(仮 称) 大 藤 風 力 発 電 事 業
環 境 影 響 評 価 方 法 書
補 足 説 明 資 料

令和元年 1 1 月
オ リ ッ ク ス 株 式 会 社

風力部会 補足説明資料 目次

図 1 対象事業実施区域（西側）

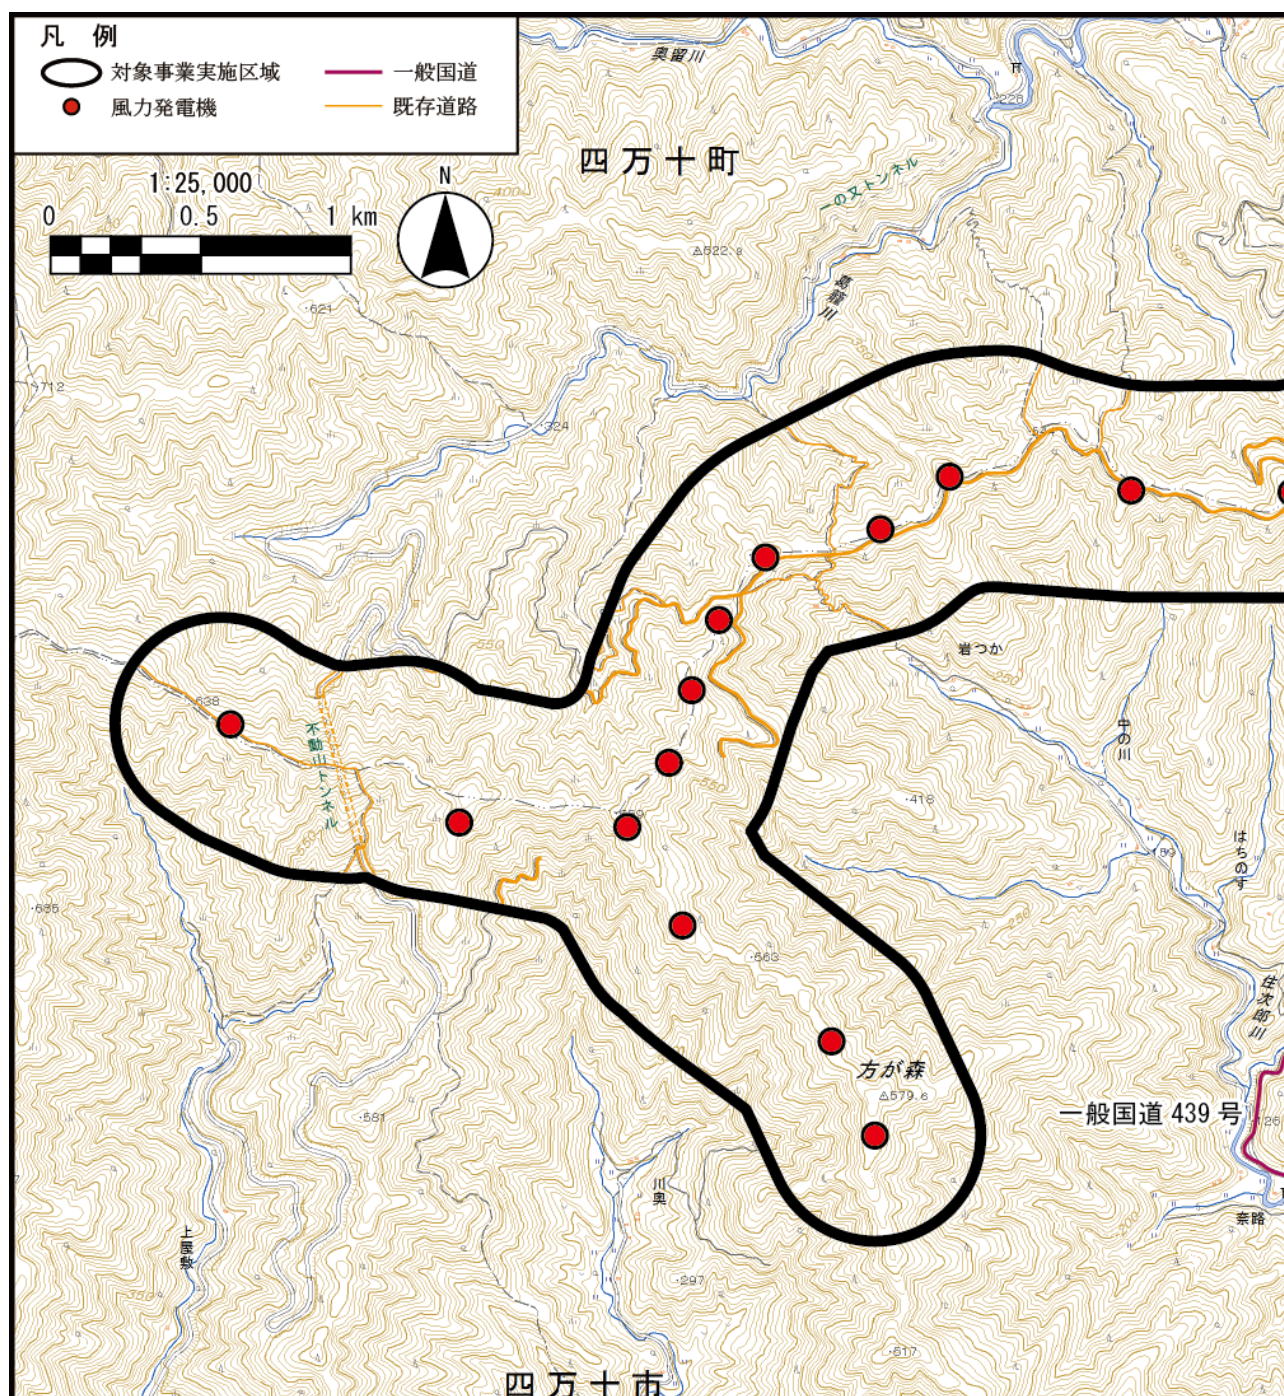
対象事業実施区域の図面がすべて 8.5 万分の 1 の縮尺ですが、地形や道路等の状況が読み取り難いので、2.5 万分の 1 の図を追加・提示されたい。（河野部会長）

対象事業実施区域の図は対象事業実施区域内の既存道路の状況や地名がちゃんとわかる程度の縮尺の図も示してください。（近藤顧問）

対象事業実施区域（2.5 万分の 1）の図は図 1～図 3 のとおりです。

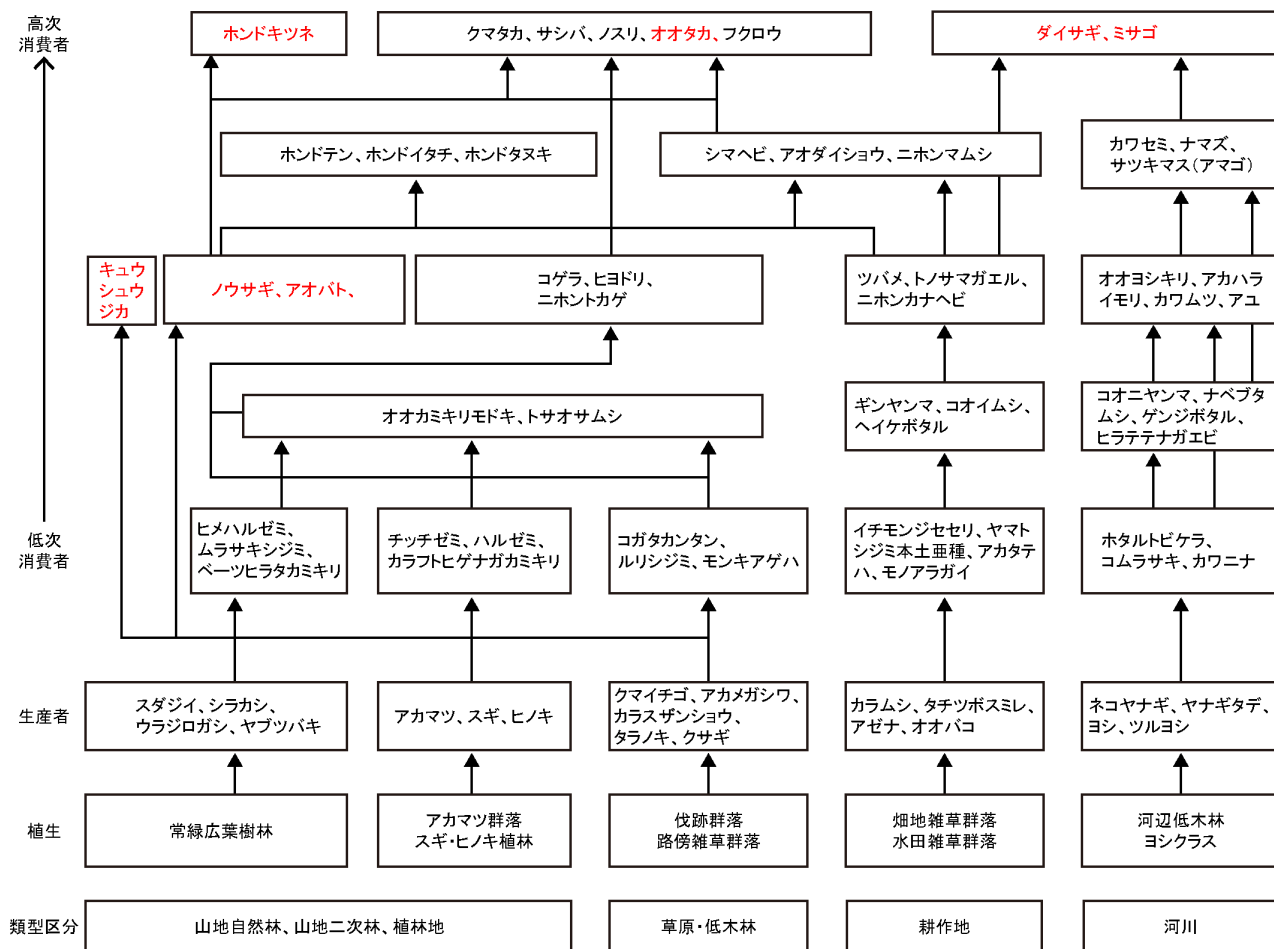
食物連鎖図は再検討する必要があると考えます。（くくり方を見直した方が良いと考えます）

再検討した結果を以下に示します。

図 5 景観資源

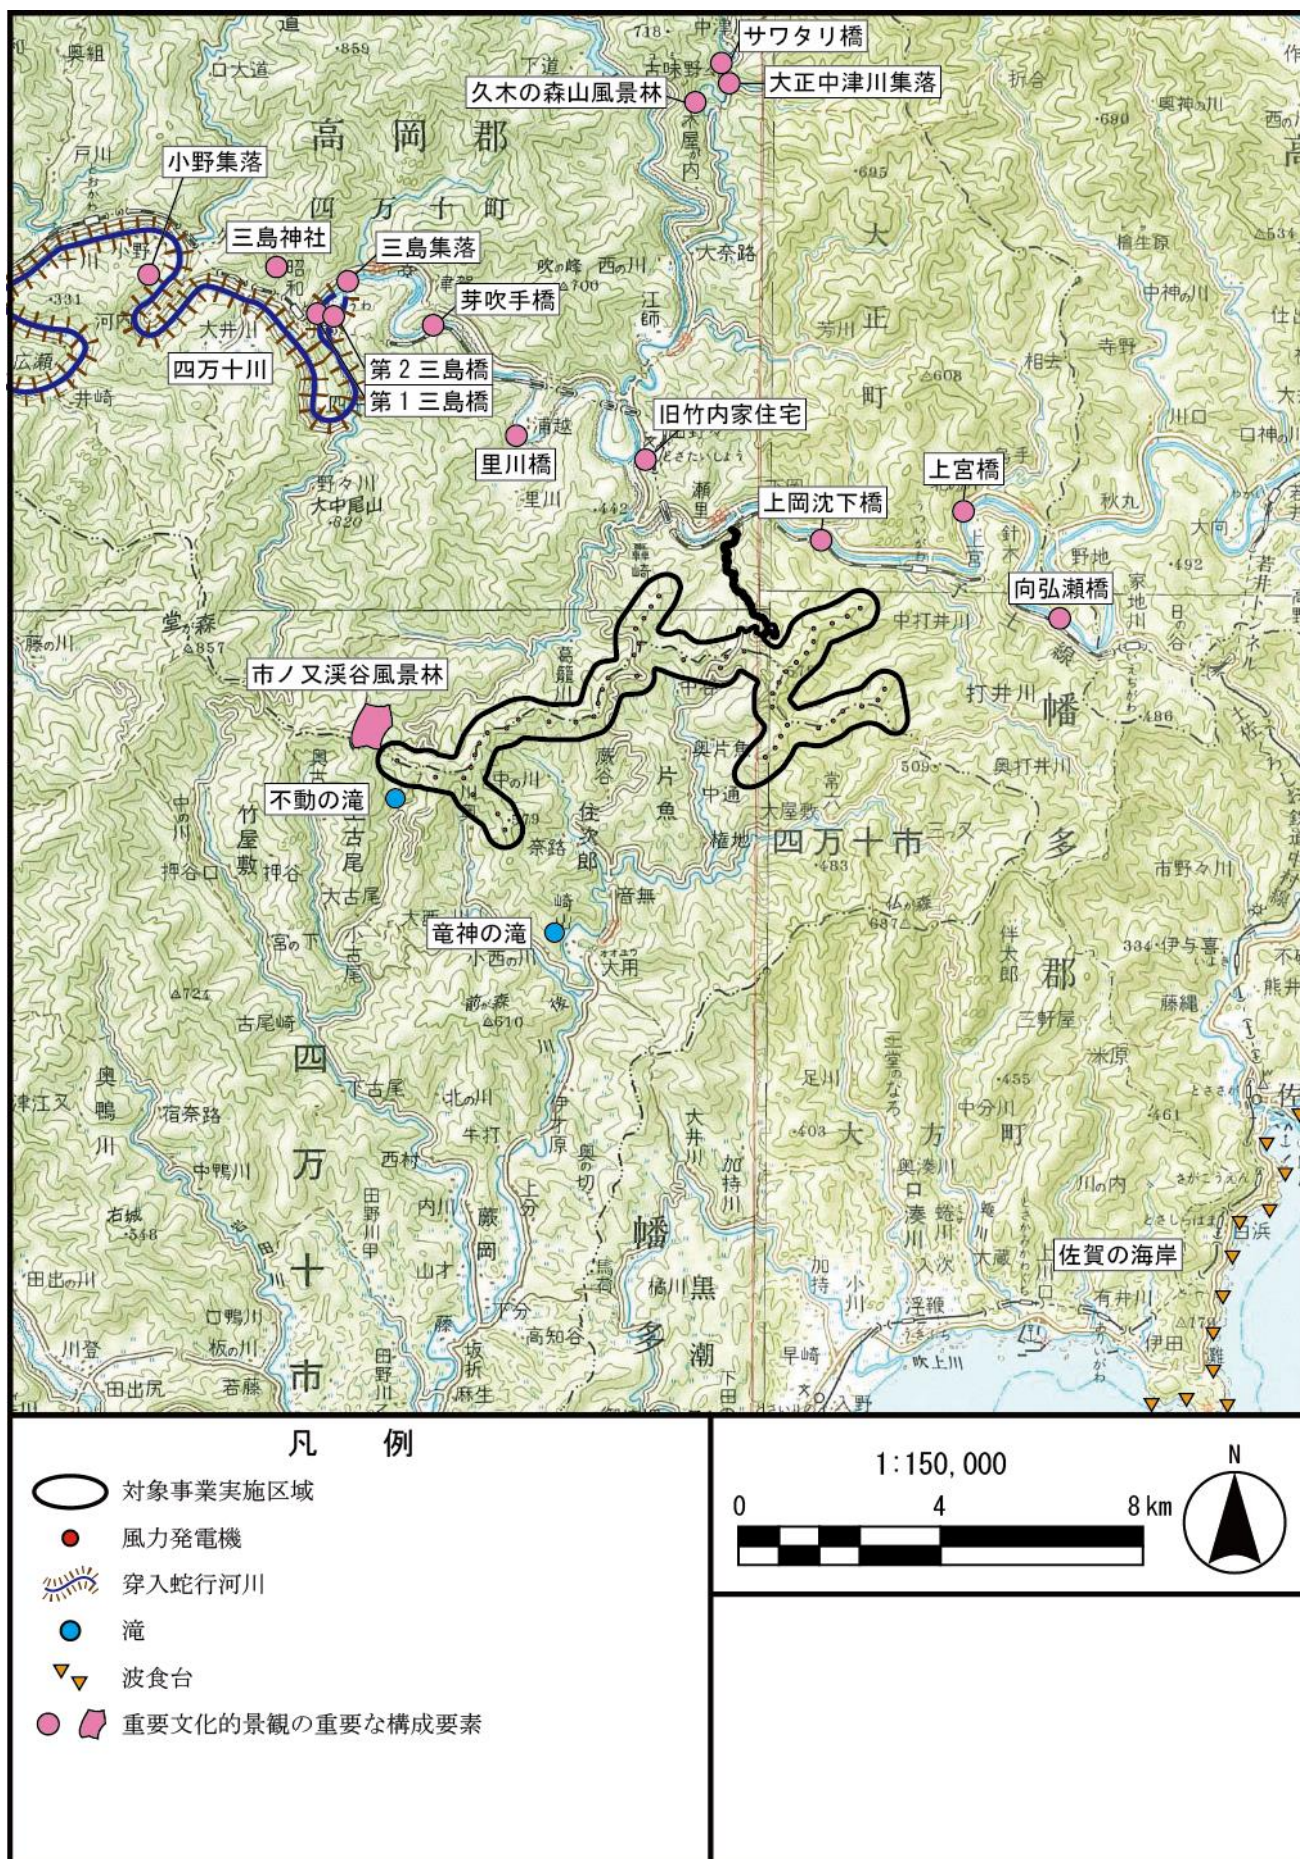
3. 1. 6 景観及び人と自然との触れ合いの活動の状況には周辺の四万十川流域における重要文化的景観に関する文献等調査結果も記載すべきではないでしょうか。

四万十川流域における重要文化的景観に関する文献等を調査結果も踏まえて、方法書 P. 89 及び P. 90 の「表 3. 1-39 景観資源」及び「図 3. 1-35 景観資源の状況」を、表 1 及び図 5 のとおり更新しました。

図 6 風車と近接するその他の住居との距離

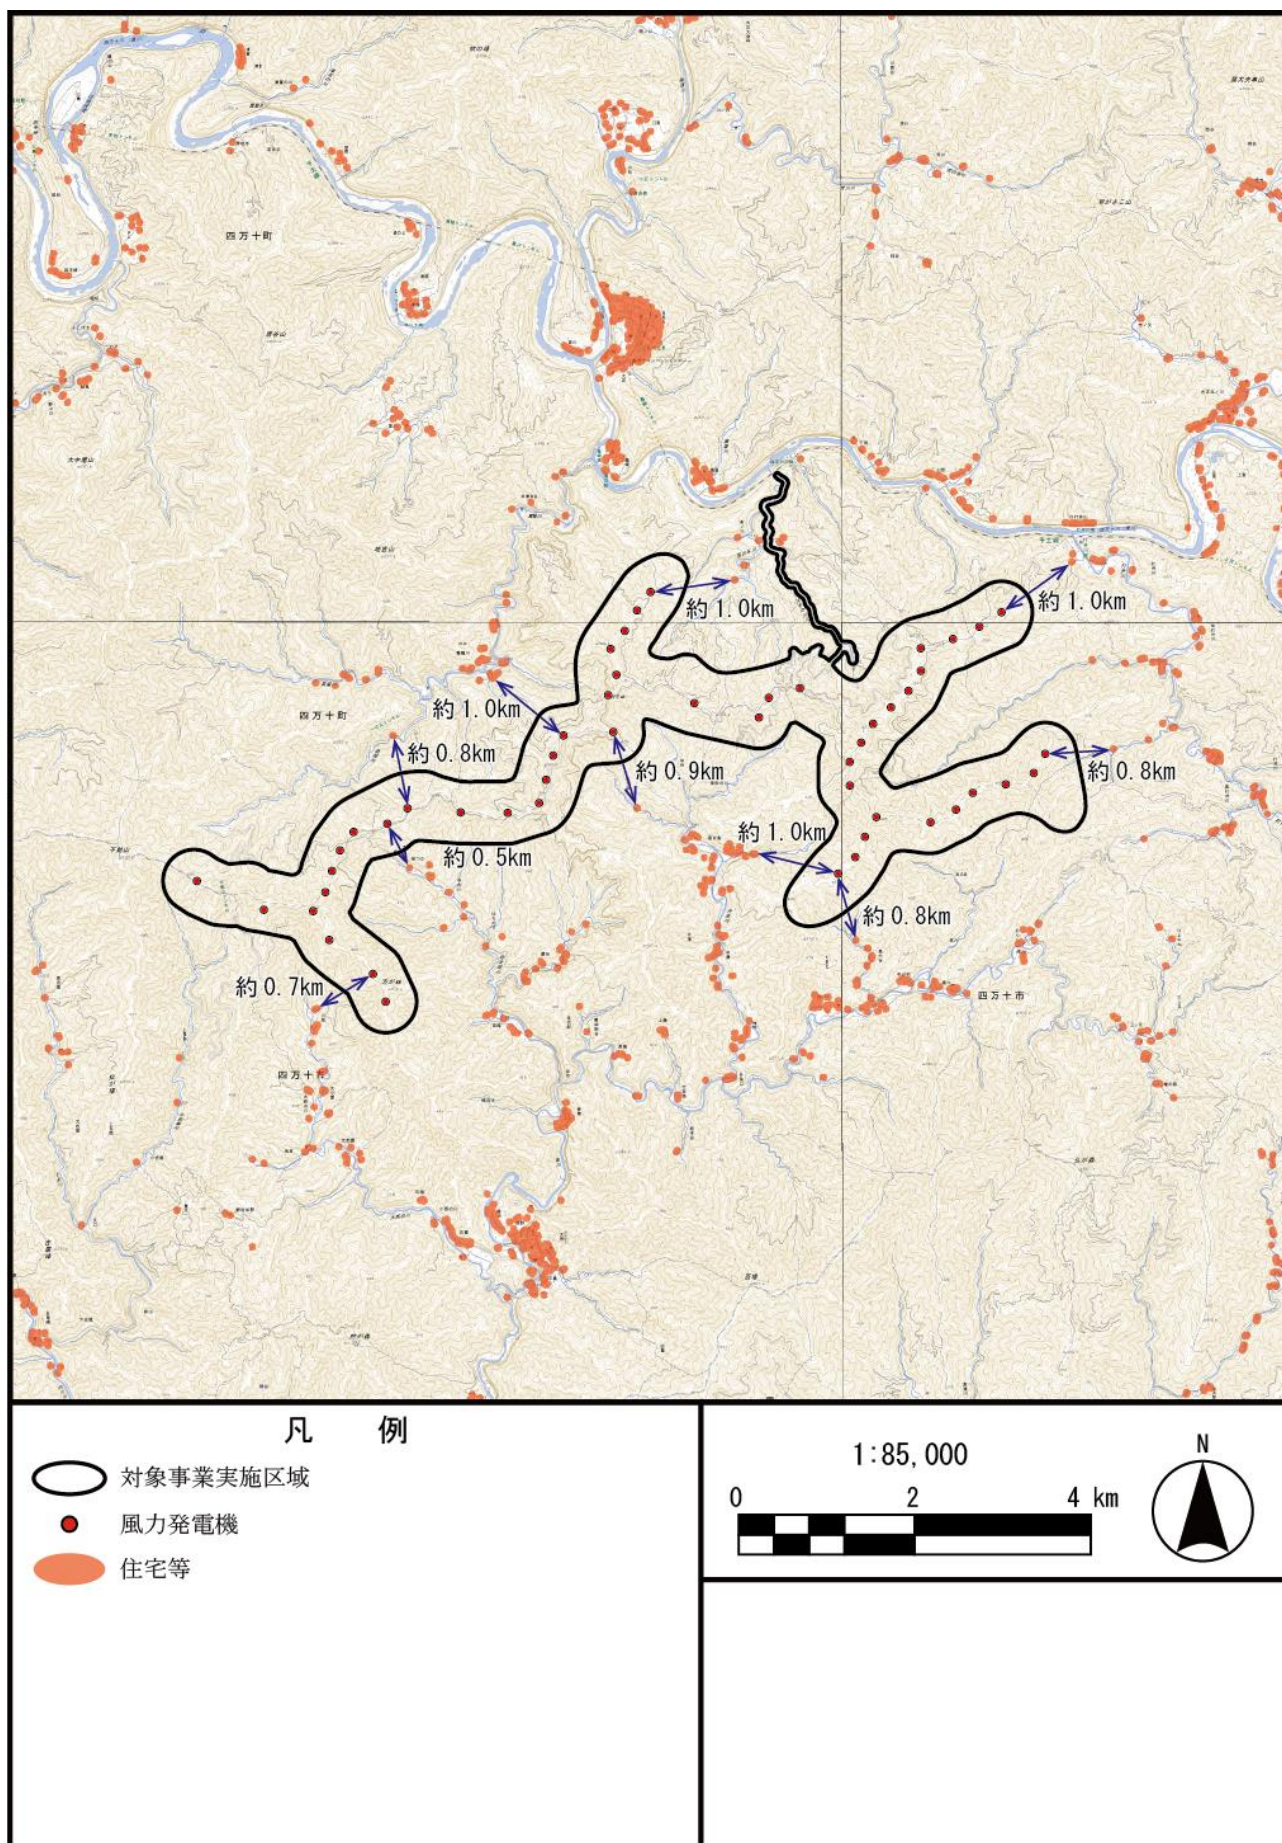
最近接住宅が 0.5 kmと表示されていますが、風車と近接するその他の住居についても距離表示を追加表示願います。

風車と近接するその他の住居との距離について、図 6 にお示しいたします。

図 7 風況観測地点

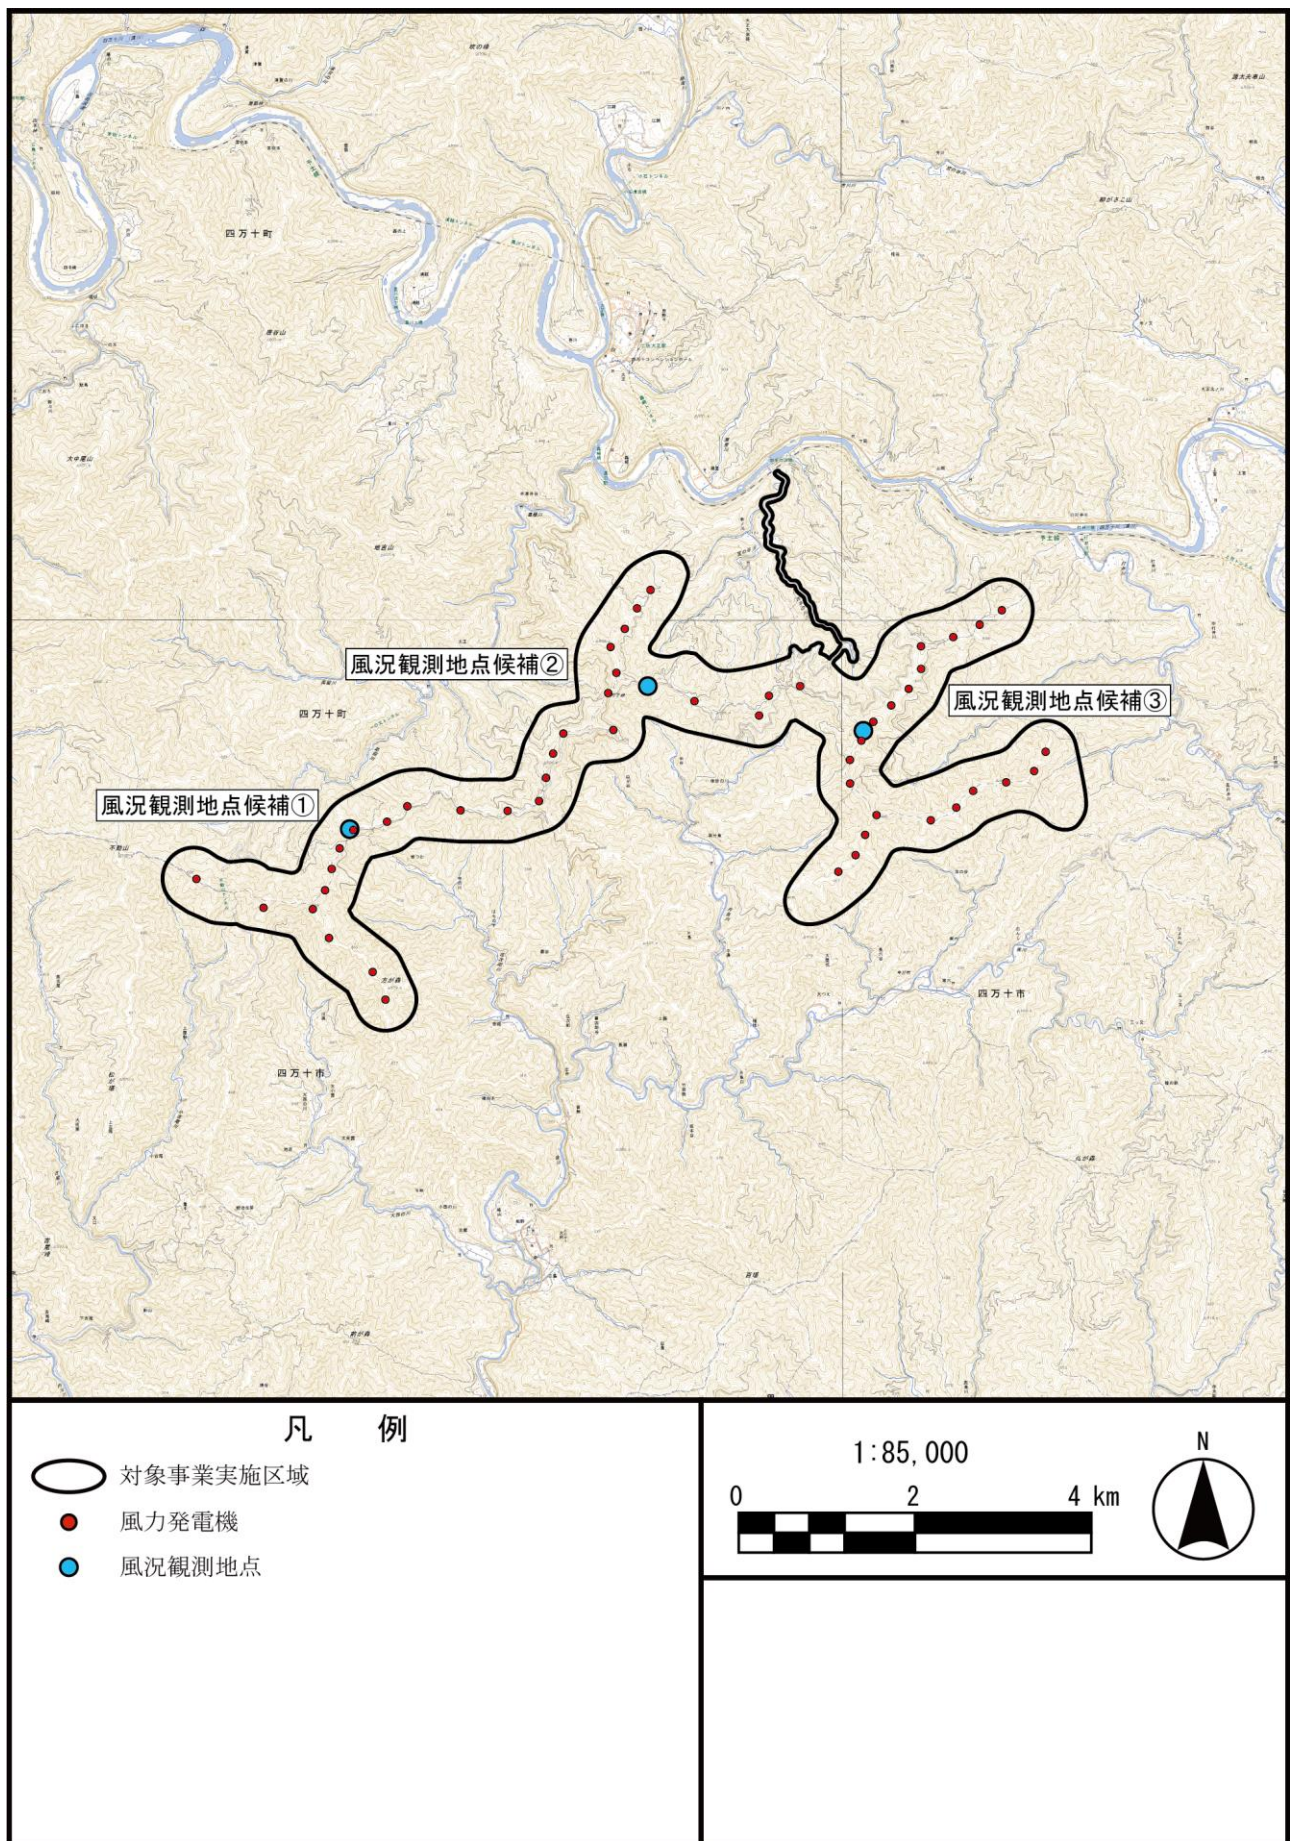
風況観測地点（3か所）が図6.2-1(2)に示されていません。具体的にどこなのかを示してください。（近藤顧問）

騒音調査と同じ期間の風況観測に関する情報を収集（「風力発電施設から発生する騒音等測定マニュアル」）するとしているが、具体的に有効風速範囲を調査する風況調査位置と調査の方法を示してください（地図上の位置と観測地点の標高を含む）。（山本顧問）

風況調査地点は図7のとおりです。各所に約60m高さの風況観測塔を建て、40m、50m及び60mの風向及び風速を観測する予定です。各風況観測塔における地盤高は、以下のとおりです。

風況観測地点候補①約530m

風況観測地点候補②約470m

風況観測地点候補③約590m

ハブ高さの風速と環境騒音レベル (L_{Aeq} または L_{A90}) の間に関連性があるか？

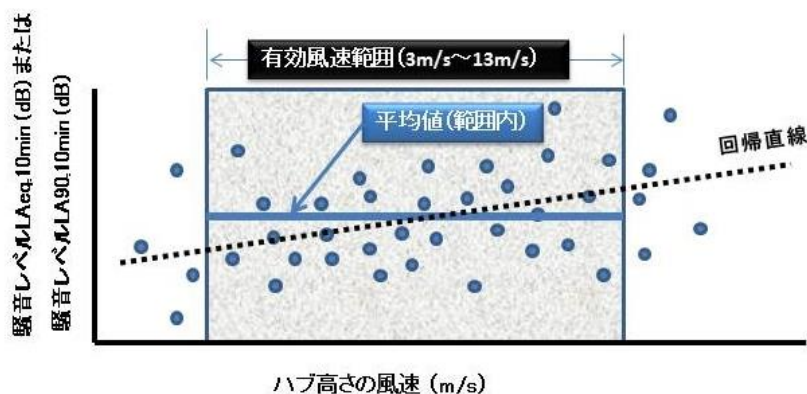
現況調査結果を整理するにあたっては、環境騒音 LAeq または LA90 の測定値（10 分間値）とナセル高さ推定風速との関係性も把握し関係図を整理してもらいたい。さらに、環境騒音 LAeq または LA90 と風速の関連性の有無（回帰式など）について考察してもらいたい。

準備書段階で、環境騒音 L_{Aeq} または L_{A90} の測定値（10 分間値）とナセル高さ推定風速について整理し、その関連性を考察いたします。

ハブ高さの風速と風車騒音寄与値, 指針値, 残留騒音値,
 騒音実測値 $L_{A90,10min}$ or $L_{Aeq,10min}$ の関係

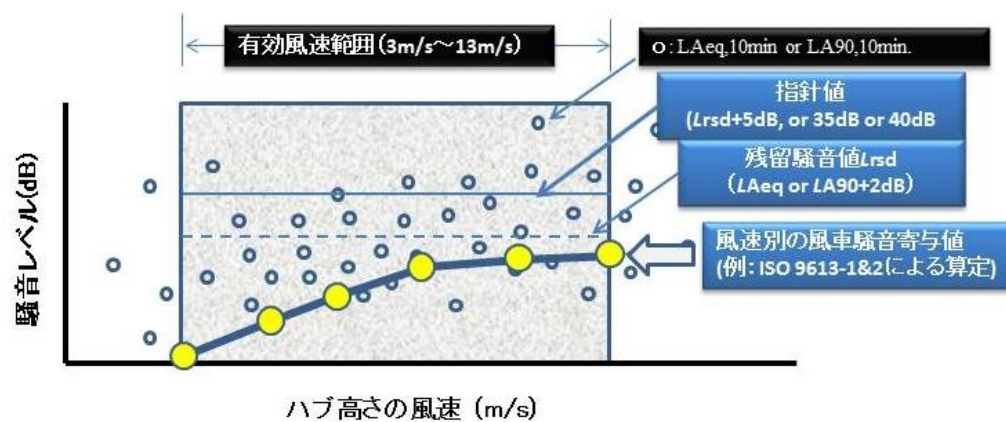
2 2. 風車稼働時の風車騒音寄与値と風況の関係、残留騒音との関係（準備書作成時）（山本顧問）
 風車稼働時の風車騒音寄与値（残留騒音を加える前の値）と、現況の残留騒音算定値およびそれから算定される指針値との関係図を整理してください。

準備書段階で、風力発電機稼働時の寄与値、現況の残留騒音算定値及びそれから算定される指針値との関係性を考察いたします。
